福島第一原子力発電所 特定原子力施設に係る実施計画変更比較表（第Ⅱ章 2.35 サブドレン他水処理施設）

福島第一原子力発電所 特定原子力施設に係る実施計画変更比較表（別冊 12）

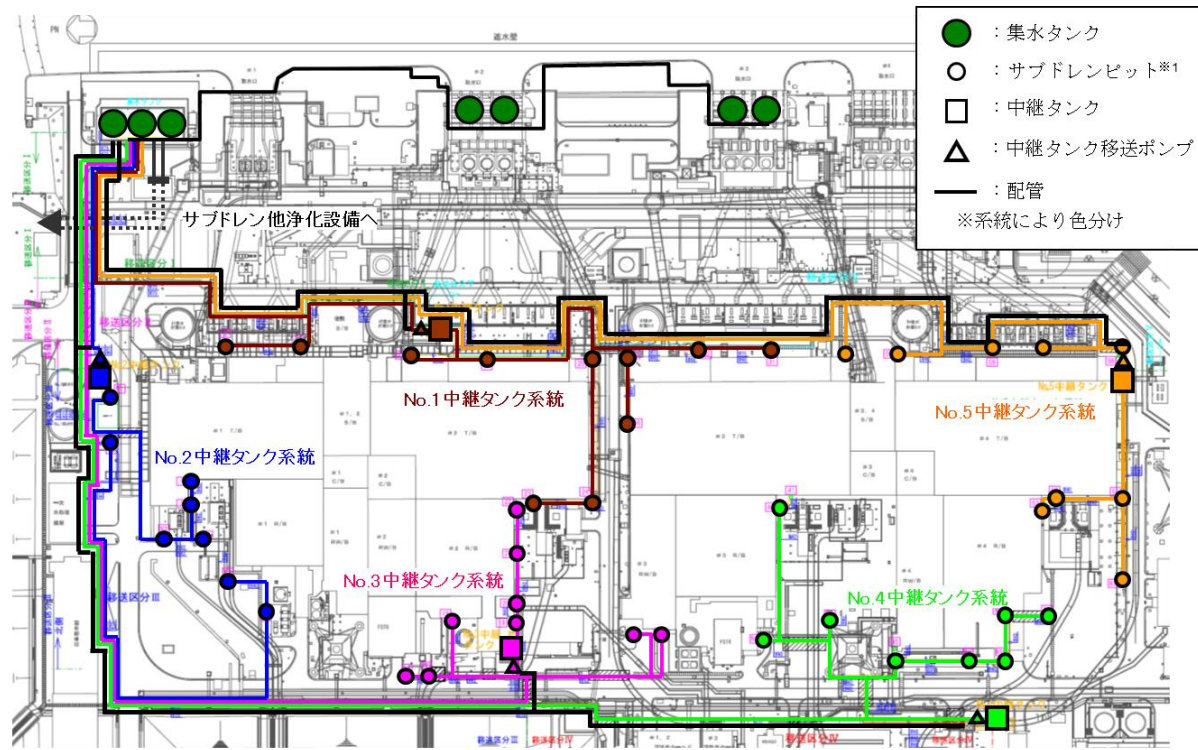
変更前	変更後	変更理由
<p>2.6 滞留水を貯留している（滞留している場合を含む）建屋 2.6.2 添付資料 (中略)</p> <p style="text-align: right;">添付資料-1</p> <p style="text-align: center;">図2 サブドレンピット概略計画図</p>	<p>2.6 滞留水を貯留している（滞留している場合を含む）建屋 2.6.2 添付資料 (中略)</p> <p style="text-align: right;">添付資料-1</p> <p style="text-align: center;">図2 サブドレンピット概略計画図</p>	<p>サブドレンピットの復旧に伴いサブドレンピット概略計画図の記載見直し</p>

添付資料-1

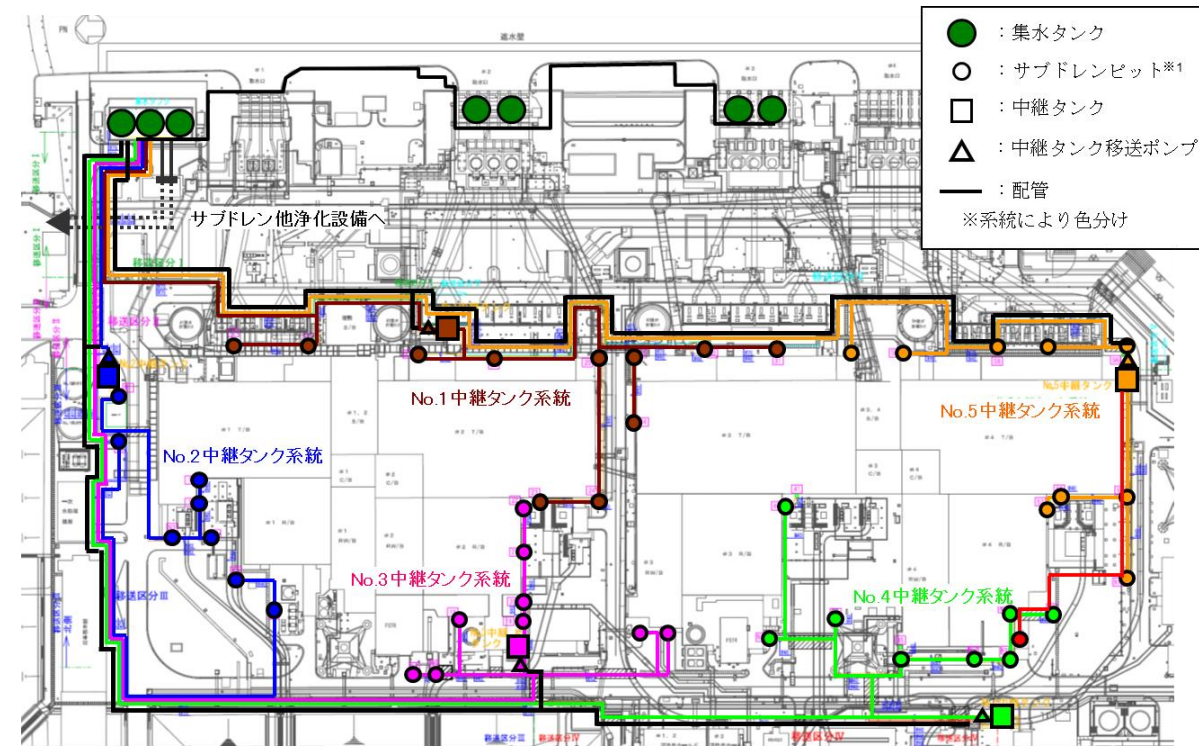
サブドレンピットの復旧に伴い系統図内のピット追加

サブドレンピットの復旧に伴い水位計台数の見直し

※1 揚水ポンプおよび水位計は、サブドレンピット内部に設置されている。(揚水ポンプ:各ピットに1台ずつ、計4.6台、水位計:各ピットに2台ずつ、計9.2台)

図中の番号は、2.3.3の番号に対応する。
図-4 配管概略図 (1/3)

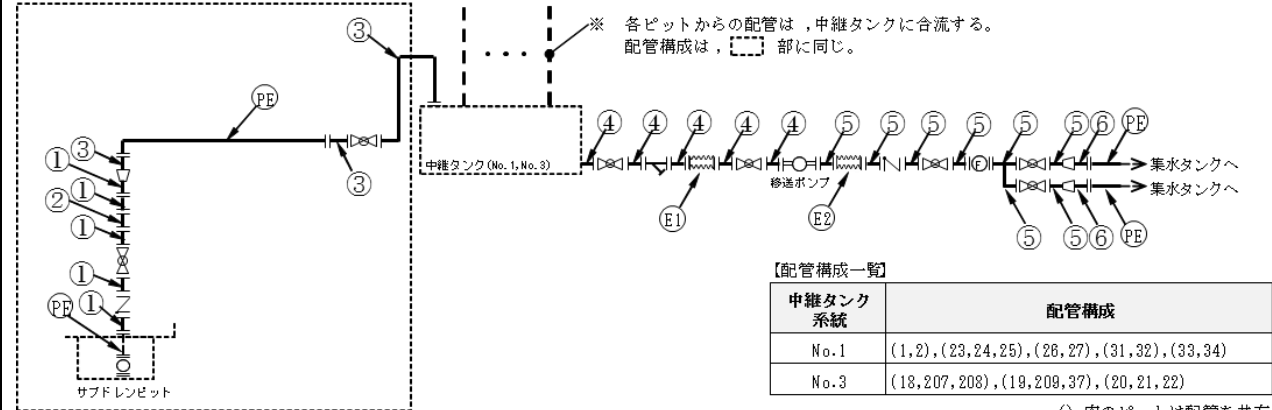
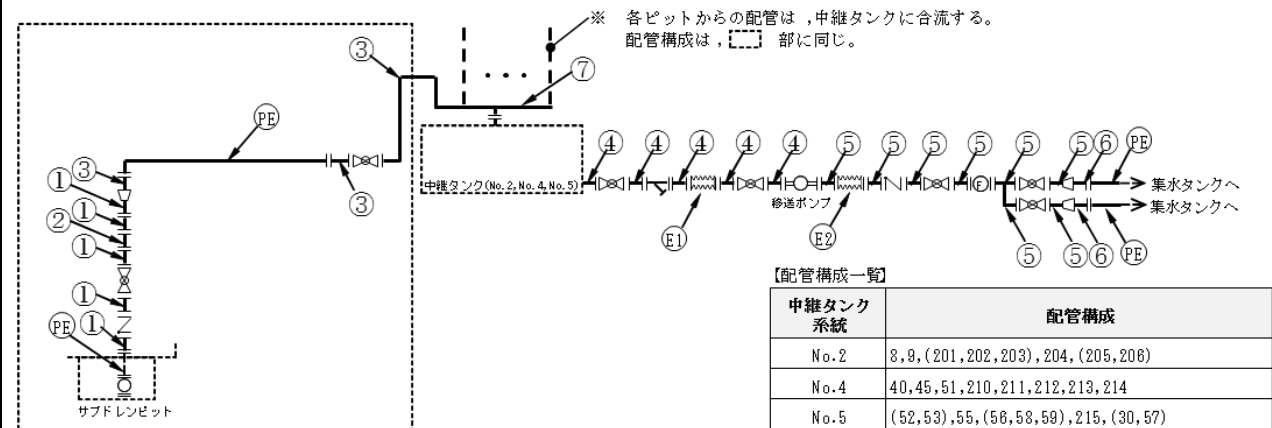
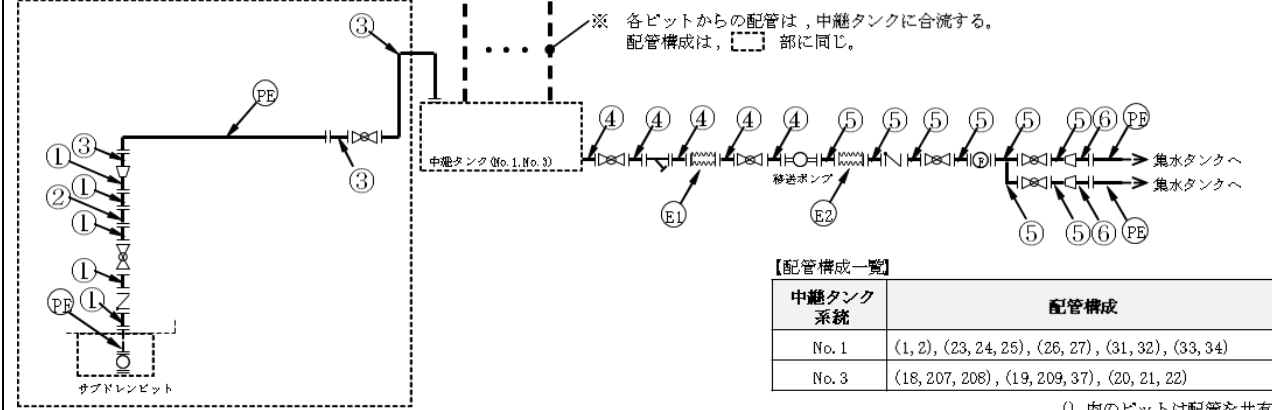
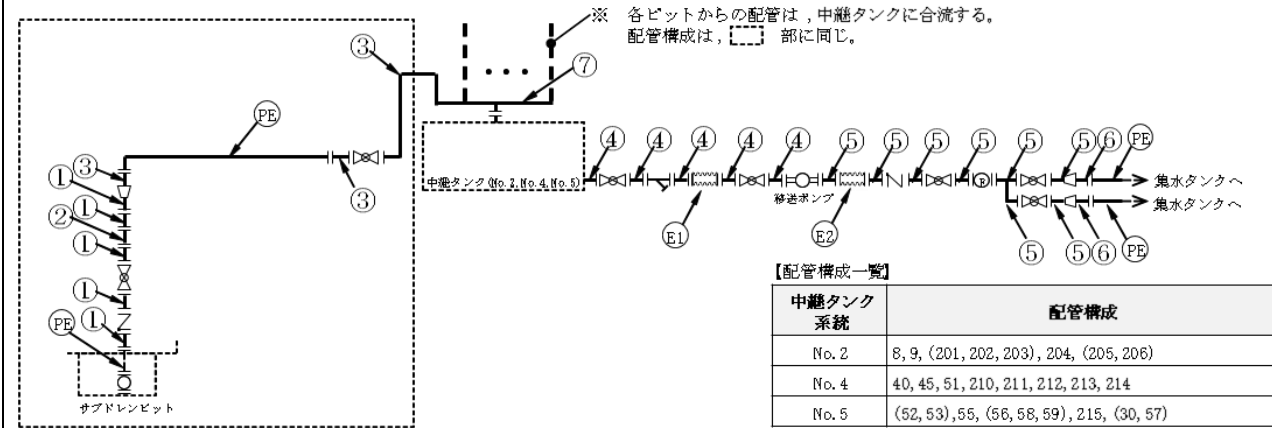
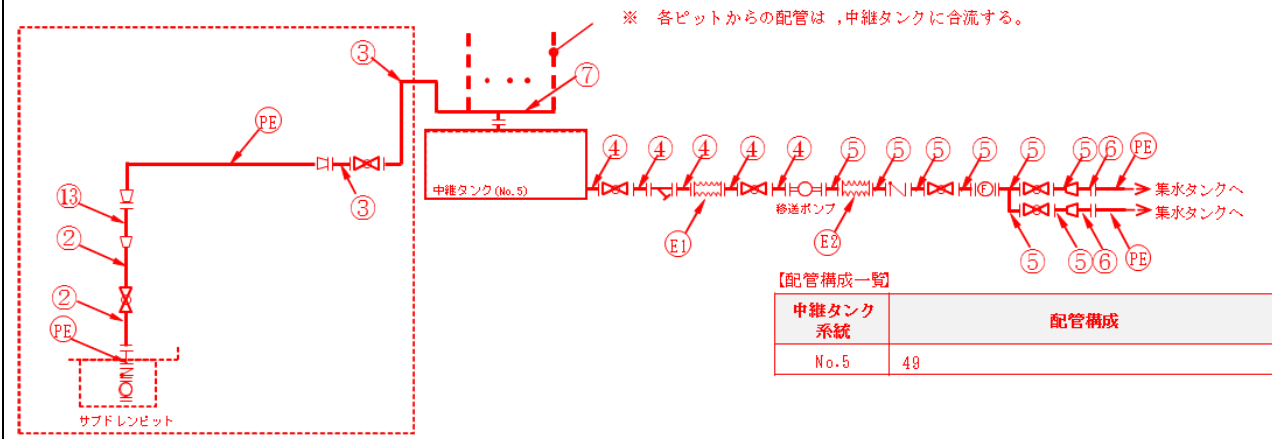
サブドレンピットの復旧に伴い配管構成一覧の見直し

(c) ヘッダ有り (No.49)

図-2 建屋内外の水位比較範囲

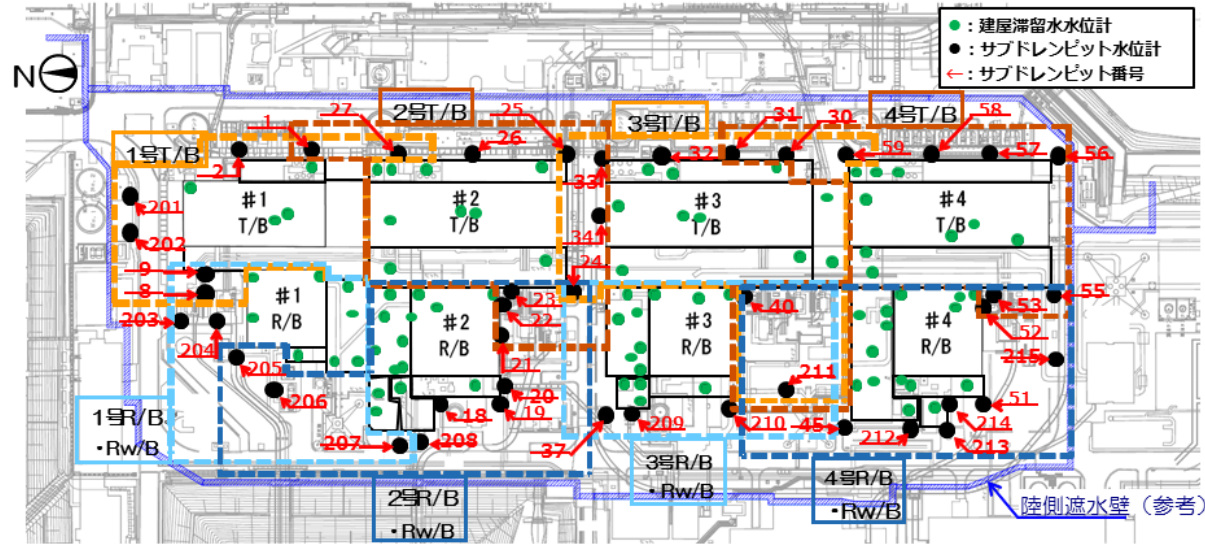
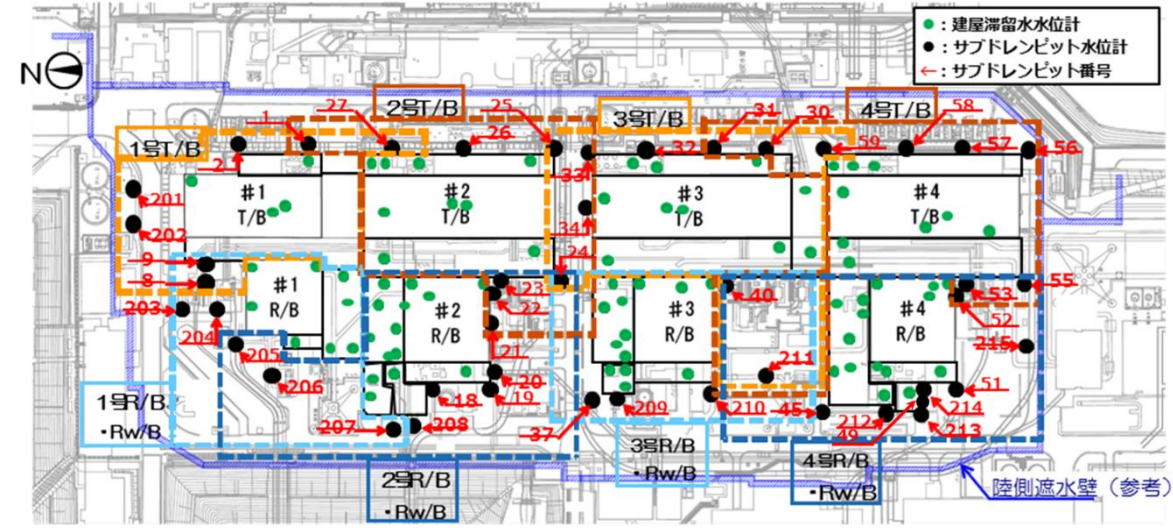
建屋内外の水位比較範囲への
 復旧ピットの追加
